კორექტირებული არქიტექტურული პროექტის საექსპერტო შეფასება

ქ. თბილისი, ლისის ტბის მიმდებარედ, ნაკვეთი 09/124
(ს/კ 01.10.18.009.124)

პროექტი მიზნად ისახავს, სასტუმროს ტიპის საცხოვრებელი სახლის მშენებლობას და მიმდებარე ტერიტორიის კეთილმოწყობას.

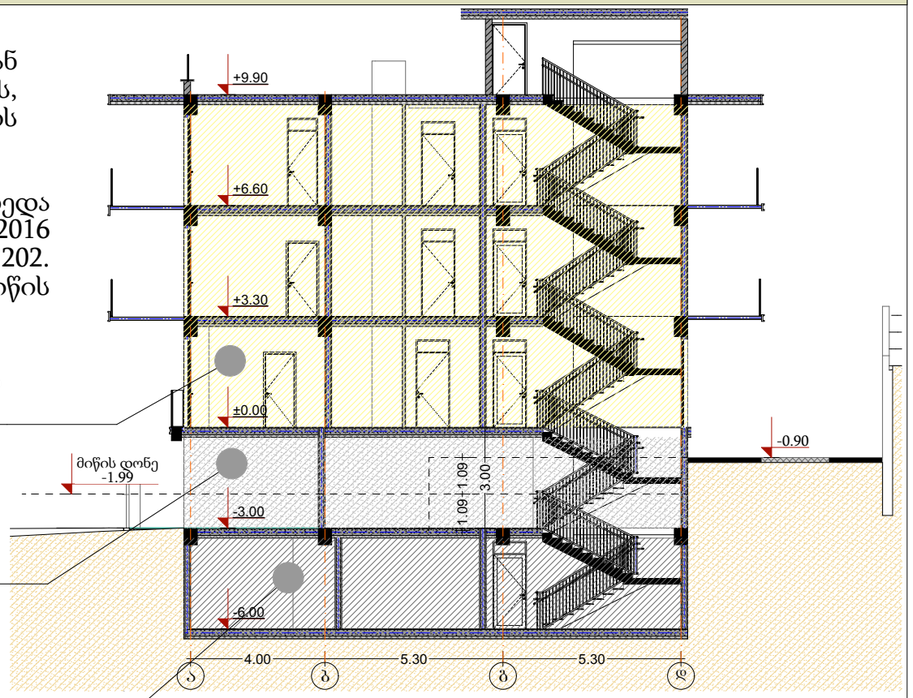
წესების მე-10 თავის 1021.2 ქვეპუნქტის, და 1021.2(1) 1021.2(2) ცხრილიდან გამომდინარე შენობის სამ სართულს სადაც განთავსებულია სც-2 დაკავებულობა, ემსახურება ორი შიგა გასასვლელის გზა-კიბე,

წესების მე-10 თავის 1021.2 ქვეპუნქტის, და 1021.2(1) 1021.2(2) ცხრილიდან გამომდინარე შენობის -3,000 ნიშნულზე სადაც განთავსებულია სწ-2 დაკავებულობა (დ.დ. 17), ასევე 1021.2 ქვეპუნქტის 1, გამონაკლისის შესაბამისად ,,დასაშვებია, 1015.1 ქვეთავის შესაბამისად მოწყობილ ოთახებს, ფართობებსა და სივრცეებს, რომელთა გასასვლელები შენობიდან გამოსასვლელის დონეზეა და პირდაპირ გარეთ გადის, ემსახურებოდეს ერთი გასასვლელი; ემსახურება ერთი შიგა გასასვლელი.

წესების მე-10 თავის 1021.2 ქვეპუნქტის, და 1021.2(1) 1021.2(2) ცხრილიდან გამომდინარე შენობის -6,000 ნიშნულზე სადაც განთავსებულია სწ-2 დაკავებულობა (დ.დ. 21), რომელიც მოწყობილია პირველი მიწის დონის სართულის -3,000 ნიშნულის ქვეშ რომელის გასასვლელები შენობიდან გამოსასვლელის დონეზეა და პირდაპირ გარეთ გადის, ემსახურებოდეს ორი გასასვლელი;
